**התנגדות לתוכנית מס' 101-1024645 "פינוי בינוי רחוב חסדא ויהושע בן נון,
ירושלים"**

הנדון: התנגדות לתכנית פינוי בינוי ברחוב חסדא - בן זכאי (101-1024645)

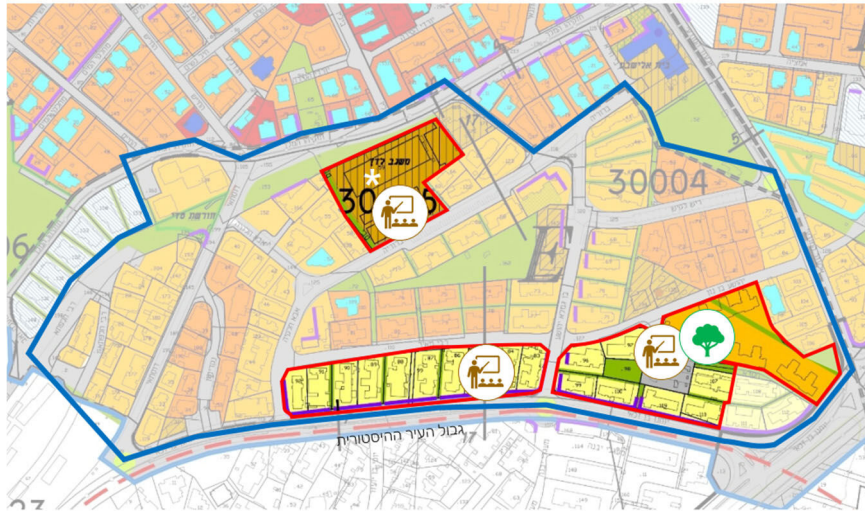
27. כדי להבטיח מרחב הליכתי ומתפקד בצורה טובה, התוכנית צריכה לא לבטל את רחוב חסדא אלא להיפך: להמשיך אותו דרומה כך שיתחבר לבן זכאי, וגם ייצר צומת ומעבר חציה על בן זכאי.

28. מאחר שהתוכנית הנוכחית אינה מגיעה עד בן זכאי, צריך להתחיל בסימון הרחוב בתוכנית זו – ולסמן לתוכנית העתידית בחלקו הדרומי של הבלוק, שתצטרך להמשיך את הרחוב עד בן זכאי, כאשר תקודם בעתיד.

29. ככל שייטען שיצירת דרך בשטח זה תגרע מתא השטח בייעוד מבני ציבור – אציין שתא שטח 401 הוא ממילא בגודל חלקי, ולא יוכל לשמש עבור ביי"ס כל עוד לא יושלם בעתיד ע"י הרחבתו לכיוון מערב (בתוכנית עתידית שכנה).

45. בדופן המזרחית של תא שטח 410, מתבקש לסמן זכות דרך מצפון לדרום, ברוחב כ-10-8 מ', במקום "זכות מעבר" ברוחב 2 מ' שסומנה.

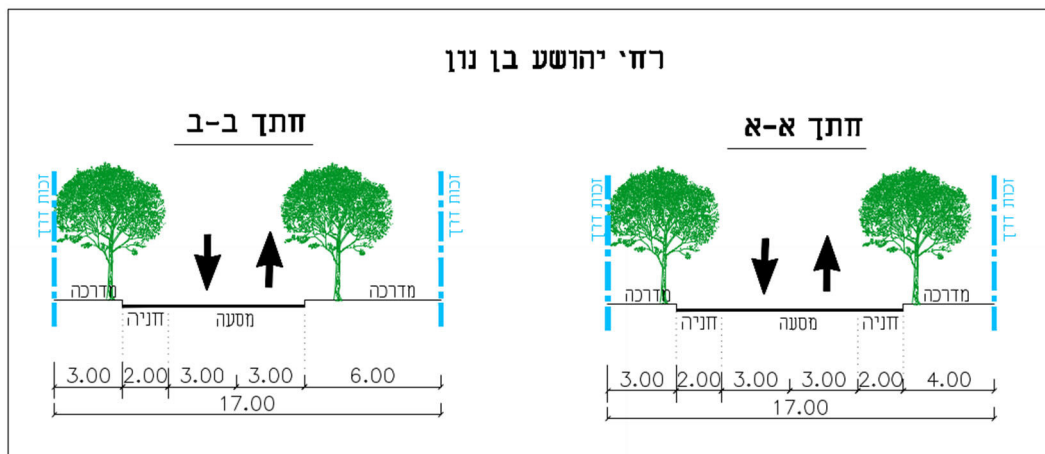
49. לחלופין: ככל שאף אחת מהבקשות לא תתקבל, ולא יסומן לא רחוב ולא שביל – **יש לבצע תיקונים בתשריט:**

- בחלק המזרחי של תא שטח 401 יש להצמיד את סימון "זכות המעבר" לגבול תא השטח.
- בחלק המערבי של תא שטח 401 יש להרחיק את סימון קו הבניין מגבול תא השטח, כדי לא לאפשר בינוי על שטח זכות המעבר.

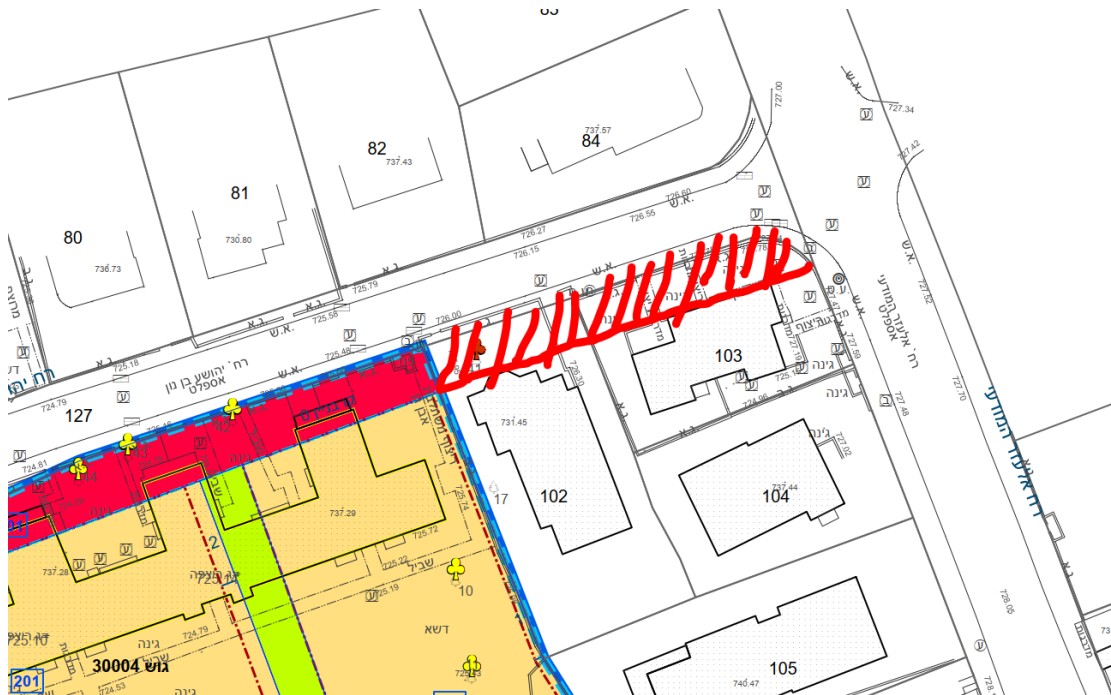
52. אך כאמור, מדובר רק בחלק מקטע הרחוב – **החלק שמזרחית לפרויקט (עד רח' אלעזר המודעי) אינו מורחב**, וגם החלק שמערבית לפרויקט (עד רח' בן גמלא) אינו מורחב. בתצורה זו, ספק אם ניתן יהיה להפוך את הרחוב לדו סטרי.

54. בעוד שהחלק המערבי של רח' יהושע בן נון עוד עשוי להיות מורחב במסגרת תוכנית עתידית (לחלקו המערבי של הבלוק), **החלק המזרחי של רח' יהושע בן נון גובל במבנים שאינם צפויים להתחדש באמצעות תב"ע**: במבנה בחלקה 103 כבר בוצע לפני מס' שנים פרויקט הוספת קומות; והמבנה בחלקה 102 הוא מבנה לשימור. כך שללא התערבות תב"עית, רוחב זכות הדרך לכיוון מזרח (החיבור לאלעזר המודעי) צפוי להישאר ברוחב מצומצם.

56. לאור האמור, מתבקש להרחיב את הקו הכחול ולהרחיב את זכות הדרך באמצעות הפקעת הגינות הקדמיות של המבנים בחלקות 102 ו-103. כך זכות הדרך של יהושע בן נון תוכל להיות ברוחב אחיד (17 מ' או 16 מ') מאלעזר המודעי עד לרח' חסדא, כמתואר באיור להלן:

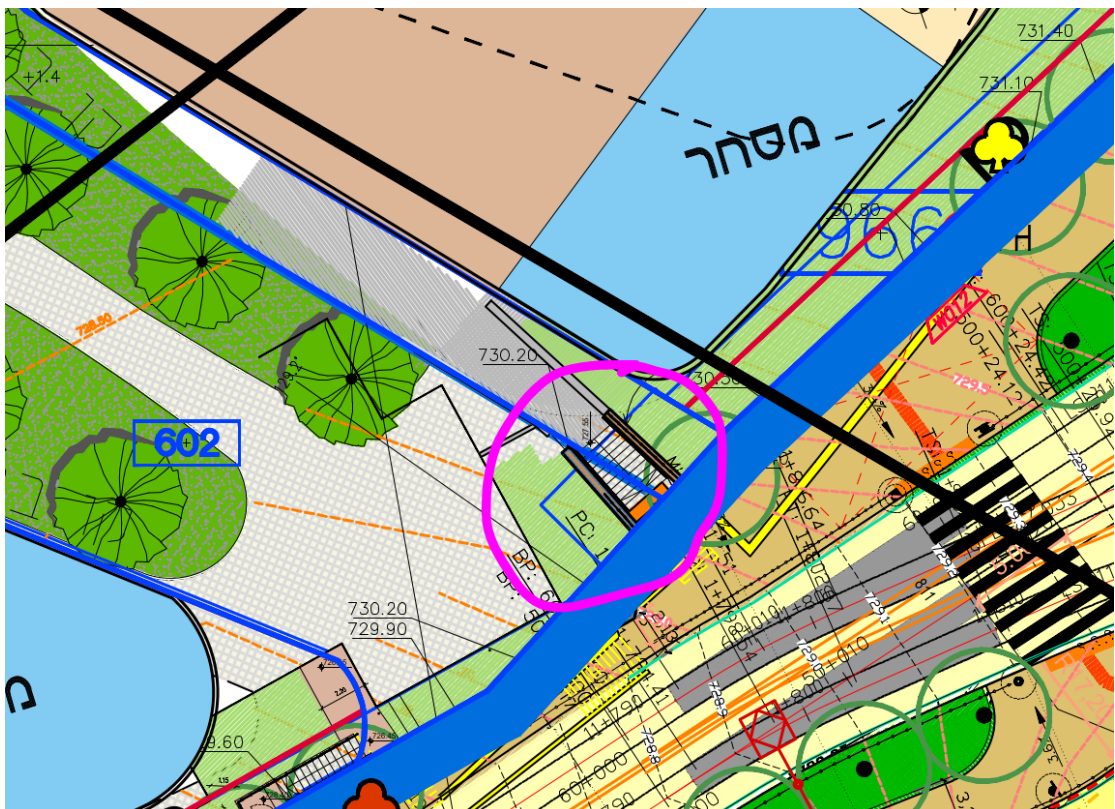
81. וכך גם בהדמיה שמצורפת במסגרת נספח הבינוי – המעבר בין השצ"פ לרחוב בן זכאי (בצד המרוחק של ההדמיה) נראה כמדרון מתון אחיד, שמאפשר מעבר רציף:

82. עם זאת, בנספח הבינוי בתוכנית מפלס הקרקע מסתמנת תמונה אחרת, שבה בין מפלס הרחוב למפלס השצ"פ יש גרם מדרגות צר, שמשני צדדיו ככל הנראה קירות תמך :

83. על מנת לעמוד בהוראת סעיף 5 להחלטת הוועדה המחוזית (שצוטטה לעיל) בנוגע ל"מעבר רציף", למנוע אי בהירות, ולהבטיח ממשק מיטבי בין המרחב הציבורי של צומת אורנים לשצ"פ המשמעותי המוצע בתוכנית – אבקש להוסיף לתקנון התוכנית סעיף שיבהיר שהחיבור בין

מפלס הרחוב למפלס השצ"פ יהיה באמצעות מדרון מתון ורחב, ולא באמצעות גרם מדרגות בודד.

כשל הצומת יהושע בן נון-אלעזר המודעי בשעות שיא בוקר מתוך מצגת האדריכלים של בחינת כושר נשיאה של השכונה מטעם מהנדס העיר (2022)

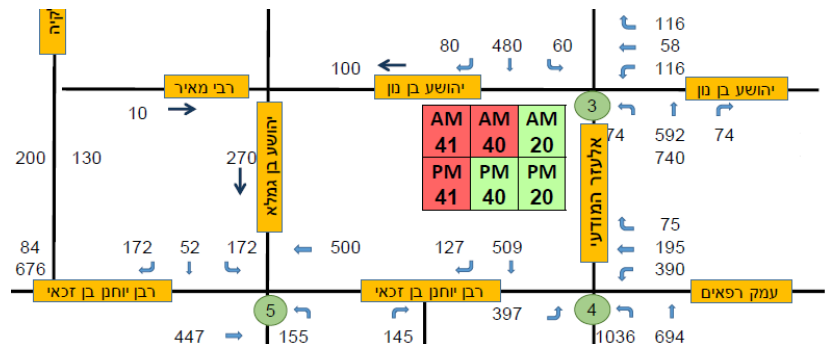
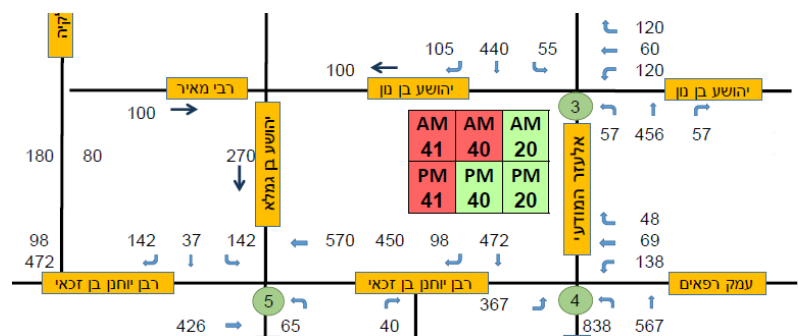
ב. תשתית הרחובות בשכונה אינה יכולה לשאת את כמות הרכבים שהתוכנית מציעה. הכניסה לחניון והיציאה ממנו הן מרחוב יהושע בן נון. עפ"י בחינת כושר נשיאה של הרחוב, צומת יהושע בן נון - אלעזר המודעי בכשל תנועתי עם ביצוע התכנית הזאת ואחרות בשכונה עד 2040. רחוב יהושע בן נון מכיל היום בתי מגורים (קיימים וחדשים/מתחדשים) ומשרת 2 גני ילדים קיימים. זה כבר גורם בבוקר ואחה"צ לפקקים וחסימת הרחוב. כניסות ויציאות לחניון התת"ק מוצעות רק ברחוב יהושע בן נון. התכנית אינה לוקחת בחשבון את הנתונים האלה ואינה מציעה חלופה שתשפר את המצב ברחוב. נהפוך הוא. היא מציעה עוד 600 רכבים ברחוב שיחמירו את המצב

למעשה התכנית מציעה להכפיל את התנועה ברחוב ולכן להחמיר עוד יותר את הכשל של הרחוב בתפקודו בשנים הקרובות ואף לעתיד הרחוק. כמו כן, התחזית של כ-600 רכבים של הדיירים אינה לוקחת בחשבון גם את מאות הרכבים של הורים שביאו את הילדים לבית הספר העתידי המתוכנן במתחם ותגרום לדיירים המתנה ארוכה מאד ביציאה מהחניון.

- ב. להציע כניסות ויציאות חלופיות מהחניון, על מנת לצמצם את העומסים הצפויים ברחוב יהושע בן נון והטרחת שתיגרם לדיירי המתחם המוצע ולכל דיירי הרחוב.
- ג. לחייב את מגיש התכנית להציע מקומות חנייה נוספים בחניון התת קרקעי עבור אורחים ולרכב נוסף ליח"ד ודירות/דיוריות נוספות שלא נכנסו לחישוב החניה.
- ד. לעשות כל מאמץ לצמצם את הפגיעה במרחב הציבורי.

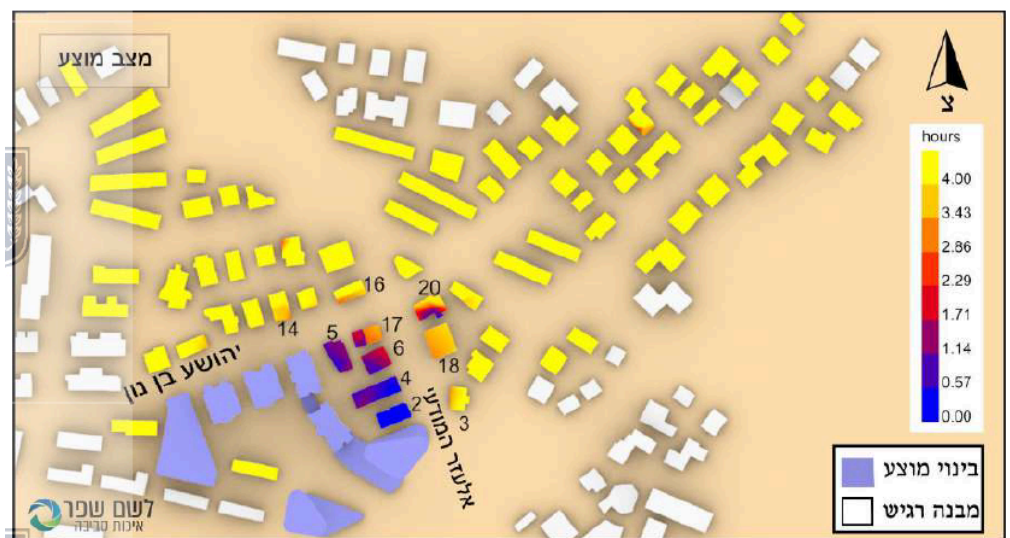
- לגבי גגות חשופים (דודי שמש של בתים שכנים) עפ"י הטבלאות בנספח איכות הסביבה, בחורף 7 בתים לא יקבלו שמש בכלל, ול-3 בתים מצטמצם לכ-50%. כ-60 בתים יקבלו בין 2 ל-4 שעות שמש (כמחצית ממה שמקבלים היום).

מתוך נספח איכות הסביבה של התכנית עמ' 59

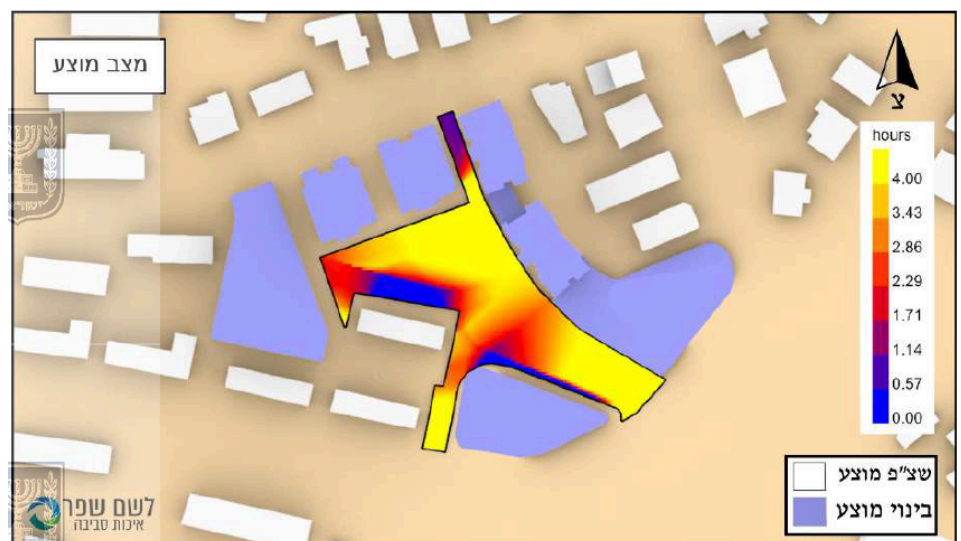
- לגבי השטח הציבורי המוצע בתכנית (שצ"פ) יקבל 4 שעות שמש ב-33% משטחו בחורף. ז"א רב השטח (67%) יהיה בצל רב הזמן. האם זה נקראה "שיפור המרחב הציבורי"?
